V/v góp ý kiến cho dự thảo TCVN
7887:2018 “Màng phản quang
dùng cho biển báo hiệu đường bộ”
(mã số TC2519)

V/v góp ý dự thảo TCVN sửa đổi,
bổ sung TCVN 7887:2018 “Màng
phản quang dùng cho biển báo
hiệu đường bộ” (mã số TC2519)

Dự thảo TCVN-7887:2025: “Màng phản quang dùng cho báo hiệu đường bộ”

V/v lấy ý kiến góp ý dự thảo TCVN
sửa đổi, bổ sung TCVN 7887:2018
“Màng phản quang dùng cho biển báo
hiệu đường bộ” (mã số TC2519).

Góc hướng biển - Orientation Angle

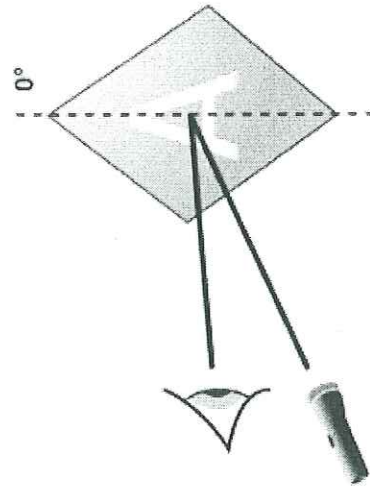
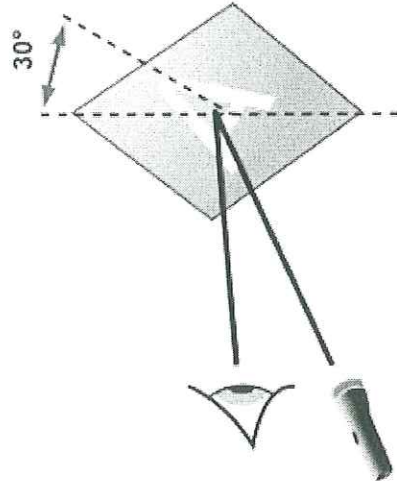
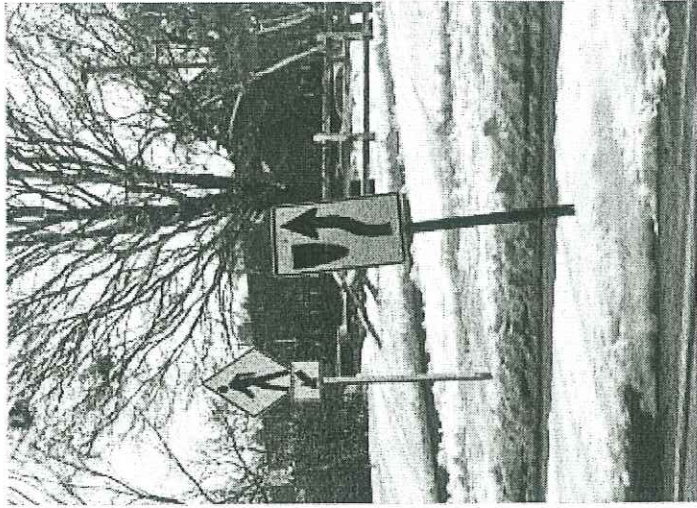
Hiện tượng sau có thể xảy ra khi đo Biển báo cả 2 hướng đặt, nhưng thực tế không đáp ứng ATGT.

Hình phía trên mô tả màng phản quang theo hướng biển báo ...
Góc hướng biển trên đường bộ rất phức tạp, phụ thuộc nhiều yếu tố như thi công, loại biển...

TT	Mục	Nội dung nhận xét góp ý	Góp ý (Explanation)	Khuyến nghị (Recommendation)
	Bảng 3	Đoạn đường nguy hiểm, đèo dốc quanh co, tầm nhìn hạn chế, đường qua khu vực thường xuyên có sương mù, khu vực trường học, khu đông dân cư	Hướng dẫn lựa chọn màng cho loại IX và loại XI có thể gây lãng phí cho ngân sách nhà nước. Thực tế đã chứng minh là loại IV vẫn đáp ứng được yêu cầu An toàn giao thông cho những cấp đường thấp hơn.	Đường Đô thị: IV, IX, XI Đường Thông thường: IV, IX
	Mục 8	8.2 Hệ số phản quang trên các biển báo được đo bằng máy đo hệ số phản quang lên bề mặt nền của biển thông, sao cho hướng lên của thiết bị trùng với hướng lên của biển báo tại cấu hình đo góc tới -4° và góc quan sát 0,2°. Tiến hành đo tại ba (03) điểm cho một mẫu ở cả hai hướng 0° và 90°, sau đó tính giá trị trung bình của sáu (06) lần đo. Trước khi đo, nhẹ nhàng lau, rửa mặt tấm phản quang bằng vải mềm dịch loãng của chất tẩy rửa nhẹ (1% lượng nước, nồng độ tối đa). Sau đó rửa cẩn thận bằng nước sạch và thấm khô bằng vải mềm và sạch rồi để khô mẫu ít nhất 2h.	2 quá trình đo: <ul style="list-style-type: none">Từ mục 1 - mục 7: Đo Màng phản quang → Đo theo ASTM E810 cả 2 hướng (Phòng thí nghiệm)Mục 8: Đo Biển báo → Đo theo thực tế tại hướng 0o. Đối với kiểm soát chất lượng màng phản quang trong điều kiện khai thác. Việc góc tới và góc quan sát và hướng màng phản quang đã được xác định rõ và không thể thay đổi. Do đó, hướng 0° của phép đo là yêu cầu bắt buộc để đem lại giá trị. → Đo ở góc tới -4° và góc quan sát 0,2° ở hướng 0° phải ≥ 70% giá trị phản quang tối thiểu.	8.2 Hệ số phản quang trên các biển báo được đo bằng máy đo hệ số phản quang xách tay. Đặt thiết bị đo phản quang lên bề mặt nền của biển báo giao thông, sao cho hướng lên của thiết bị trùng với hướng lên của biển báo tại cấu hình đo góc tới -4° và góc quan sát 0,2°. Tiến hành đo tại ba (03) điểm cho một mẫu ở cả hai hướng 0° và 90°, sau đó tính giá trị trung bình của sáu (06) lần đo. Trước khi đo, nhẹ nhàng lau, rửa mặt tấm phản quang bằng vải mềm dịch loãng của chất tẩy rửa nhẹ (1% lượng nước, nồng độ tối đa). Sau đó rửa cẩn thận bằng nước sạch và thấm khô bằng vải mềm và sạch rồi để khô mẫu ít nhất 2h. → Bỏ hướng 90°

Pedestrian crossing sign is a competitive prismatic sheeting installed at a 45-degree orientation angle and viewed at wider entrance angle

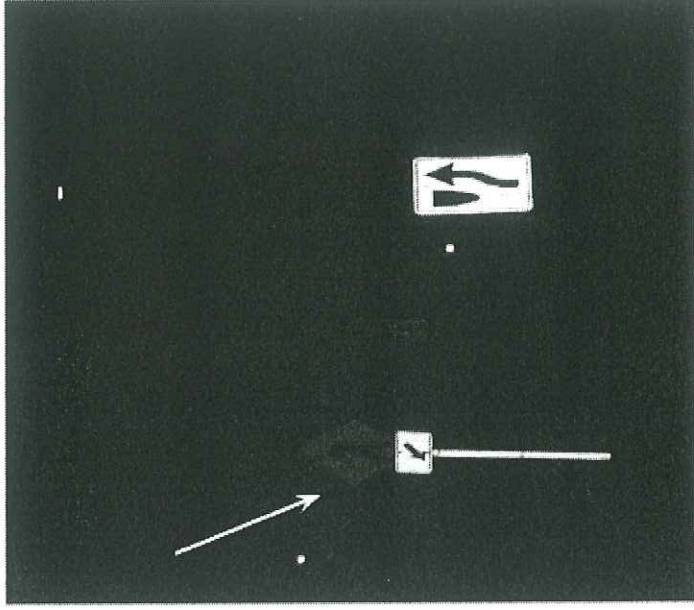
Nearly disappears at wide angle viewing!

Góc hướng biển - Orientation Angle

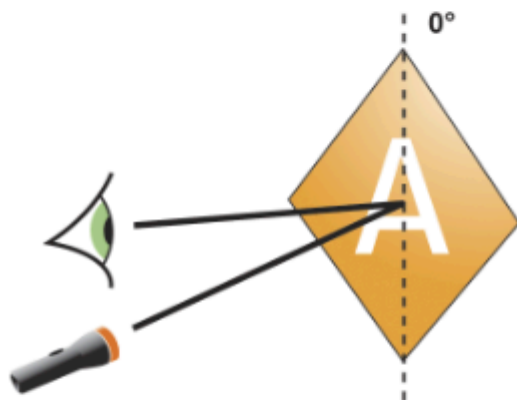
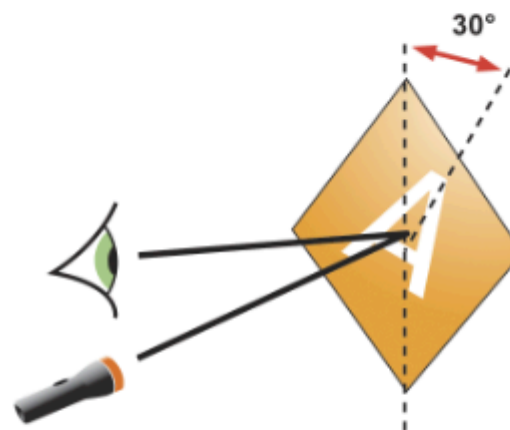
Hiện tượng sau có thể xảy ra khi đo Biển báo cả 2 hướng đặt, nhưng thực tế không đáp ứng ATGT.

Hình phía trên mô tả màng phản quang theo hướng biển báo ...

TT	Mục	Nội dung nhận xét góp ý	Góp ý (Explanation)	Khuyến nghị (Recommendation)
	Bảng 3	Đoạn đường nguy hiểm, đèo dốc quanh co, tầm nhìn hạn chế; đường qua khu vực thường xuyên có sương mù, khu vực trường học, khu đông dân cư	Hướng dẫn lựa chọn màng cho loại IX và loại XI có thể gây lãng phí cho ngân sách nhà nước. Thực tế đã chứng minh là loại IV vẫn đáp ứng được yêu cầu An toàn giao thông cho những cấp đường thấp hơn.	Đường Đô thị: IV , IX, XI Đường Thông thường: IV, IX
	Mục 8	8.2 Hệ số phản quang trên các biển báo được đo bằng máy đo hệ số phản quang xách tay. Đặt thiết bị đo phản quang lên bề mặt nền của biển báo giao thông, sao cho hướng lên của thiết bị trùng với hướng lên của biển báo tại cầu hình đo góc tới -4° và góc quan sát $0,2^\circ$. Tiến hành đo tại ba (03) điểm cho một mẫu ở cả hai hướng 0° và 90° , sau đó tính giá trị trung bình của sáu (06) lần đo. Trước khi đo, nhẹ nhàng lau, rửa mặt tấm phản quang bằng vải mềm hay miếng xốp và nước sạch hay dung dịch loãng của chất tẩy rửa nhẹ (1% lượng nước, nồng độ tối đa). Sau đó rửa cẩn thận bằng nước sạch và thấm khô bằng vải mềm và sạch rồi để khô mẫu ít nhất 2h.	2 quá trình đo: <ul style="list-style-type: none"> Từ mục 1 - mục 7: Đo Màng phản quang → Đo theo ASTM E810 cả 2 hướng (Phòng thí nghiệm) Mục 8: Đo Biển báo → Đo theo thực tế tại hướng 0o. <p>Đối với kiểm soát chất lượng màng phản quang trong điều kiện khai thác. Việc góc tới và góc quan sát và hướng màng phản quang đã được xác định rõ và không thể thay đổi. Do đó, hướng 0° của phép đo là yêu cầu bắt buộc để đem lại giá trị. → Đo ở góc tới -4° và góc quan sát $0,2^\circ$ ở hướng 0° phải $\geq 70\%$ giá trị phản quang tối thiểu.</p>	8.2 Hệ số phản quang trên các biển báo được đo bằng máy đo hệ số phản quang xách tay. Đặt thiết bị đo phản quang lên bề mặt nền của biển báo giao thông, sao cho hướng lên của thiết bị trùng với hướng lên của biển báo tại cầu hình đo góc tới -4° và góc quan sát $0,2^\circ$. Tiến hành đo tại ba (03) điểm cho một mẫu ở cả hai hướng 0° và 90° , sau đó tính giá trị trung bình của sáu (06) lần đo. Trước khi đo, nhẹ nhàng lau, rửa mặt tấm phản quang bằng vải mềm hay miếng xốp và nước sạch hay dung dịch loãng của chất tẩy rửa nhẹ (1% lượng nước, nồng độ tối đa). Sau đó rửa cẩn thận bằng nước sạch và thấm khô bằng vải mềm và sạch rồi để khô mẫu ít nhất 2h. → Bỏ hướng 90°
